## MINISTERIO PARA LA TRANSICIÓN ECOLÓGICA Y EL RETO DEMOGRÁFICO

- 2584** *Resolución de 18 de enero de 2023, de la Dirección General de Calidad y Evaluación Ambiental, por la que se formula declaración de impacto ambiental del proyecto «Parque eólico Alcocero de Mola de 102 MW y su infraestructura de evacuación, en Alcocero de Mola, Arraya de Oca, Cerratón de Juarros, Espinosa del Camino, Valle de Oca y Villafranca Montes de Oca (Burgos)».*

Ilustración 2. Configuración del proyecto tras la modificación.

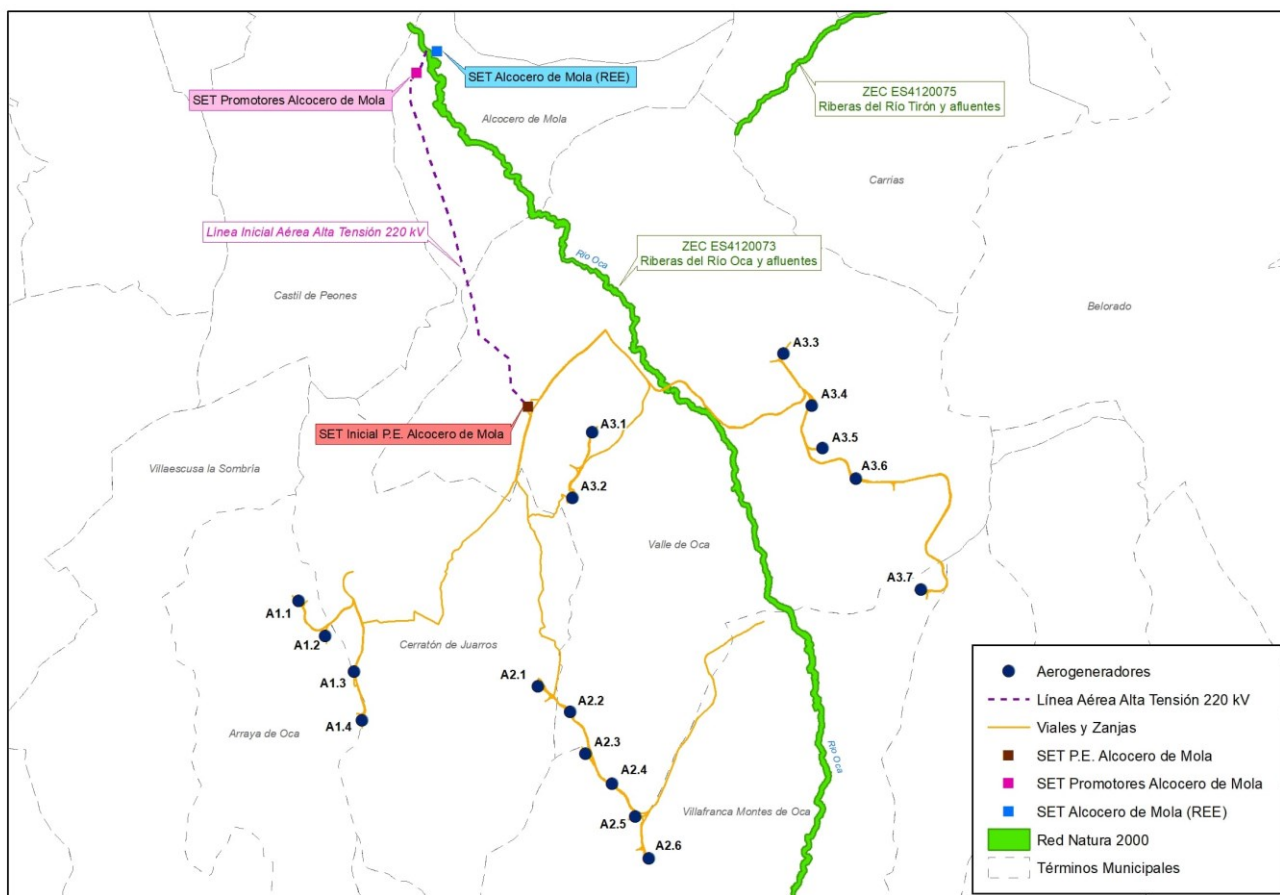
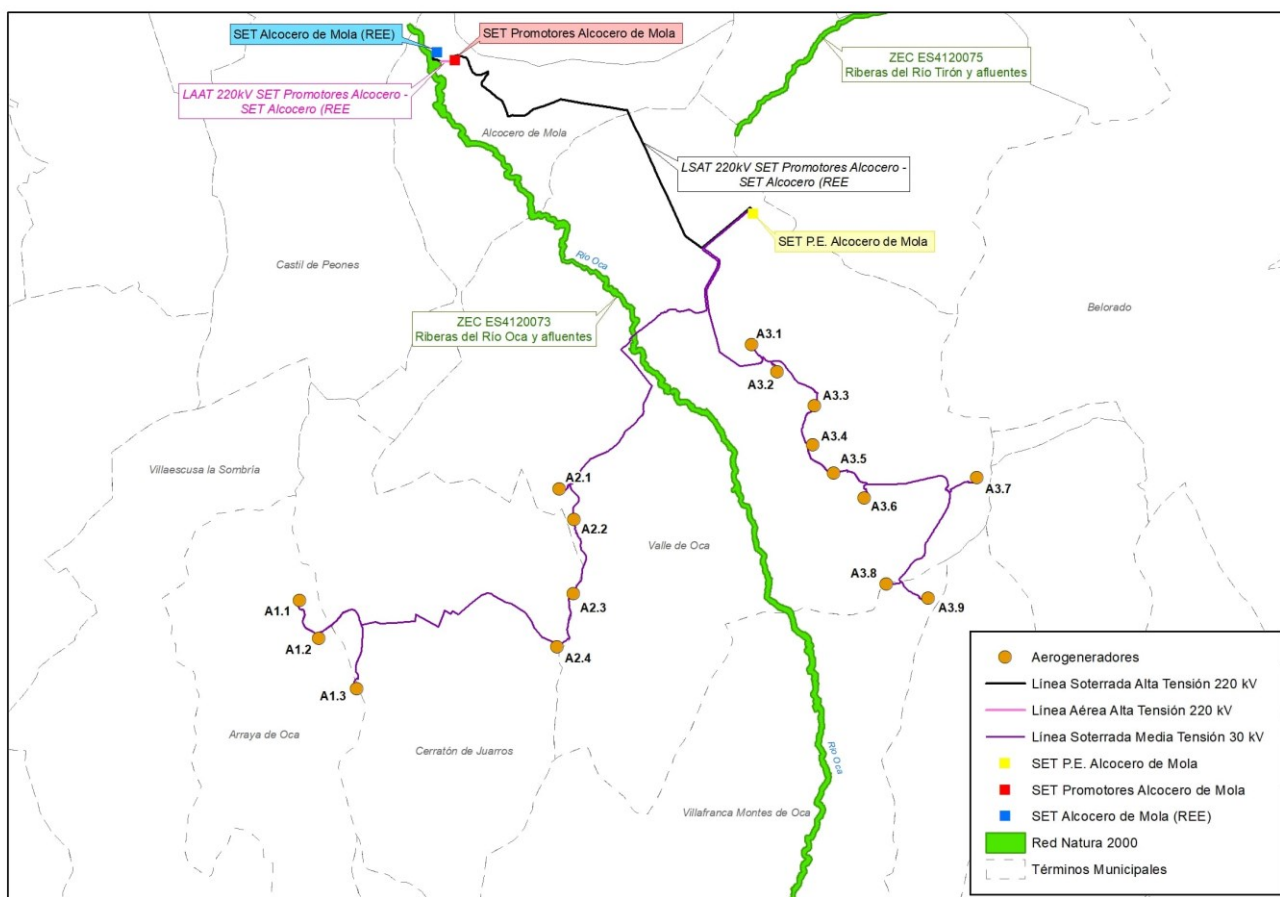
Durante el proceso de evaluación ambiental, el diseño del Parque Eólico y de su línea de evacuación han sido modificados, con el fin de mejorar las afecciones ambientales detectadas:

– Se ha soterrado prácticamente la totalidad de la línea de evacuación de 220 kV. El tramo comprendido entre la SET «PE Alcocero de Mola» y la SET «Promotores Alcocero de Mola» discurre íntegramente soterrado, con una longitud total de 5.914 m.

– El tramo de la línea de evacuación de 220 kV desde la SET «Promotores Alcocero de Mola» hasta la SET «Alcocero de Mola (REE)» discurre de forma mixta aéreo-subterránea, con una longitud total de 366 m. De estos 366 m, los primeros 199 m discurren en subterráneo, mientras que los 167 restantes son aéreos y requieren de la instalación de dos apoyos metálicos de celosía.

– En cuanto a los aerogeneradores proyectados, en este caso el proyecto contempla la instalación de 16 aerogeneradores, dos de ellos con potencia nominal de 6,2 MW y

los 14 restantes con 6,4 MW. El diámetro de rotor sigue manteniéndose en 170 m, mientras que la altura de buje disminuye a 115 m. La altura de la punta de pala alcanzará los 200 m de altura sobre el terreno.

– Reubicación de los aerogeneradores de la alineación A2.1 a A2.6, para evitar la afección al Monte de Utilidad Pública (MUP), procurando su implantación mayoritaria sobre tierras de cultivo.

– Eliminación del aerogenerador A1.4 para evitar la afección sobre MUP, y ligeras reubicaciones de los aerogeneradores de la alineación 1, con el fin de que la permeabilidad de esas posiciones frente a las aves planeadoras sea mayor.

– Reubicación del aerogenerador A3.1, optimizando en la medida de lo posible el acceso al mismo.

– Optimización de la ubicación de la SET «Promotores Alcocero de Mola», retirándola del entorno arqueológico del yacimiento «Redondilla – La Charca».

3. El proyecto de construcción desarrollará la solución propuesta por el promotor en abril de 2022, cumpliendo con las condiciones que se detallan en la presente resolución (y que incluyen la eliminación de los aerogeneradores A1.1, A1.2, A1.3 y A3.5 del proyecto modificado).

4. Los aerogeneradores de la alineación 1 se localizan en zona de alta sensibilidad para aves planeadoras según la cartografía elaborada por la Junta de Castilla y León. Se han registrado numerosas observaciones de ejemplares de milano real, especie en peligro de extinción según el CEEA, en la proximidad de la ubicación de estas máquinas, con vuelos a la altura de las palas. El promotor valora el riesgo de colisión para la especie como alto. En consecuencia, el promotor deberá eliminar los aerogeneradores A1.1, A1.2 y A1.3 del proyecto modificado.
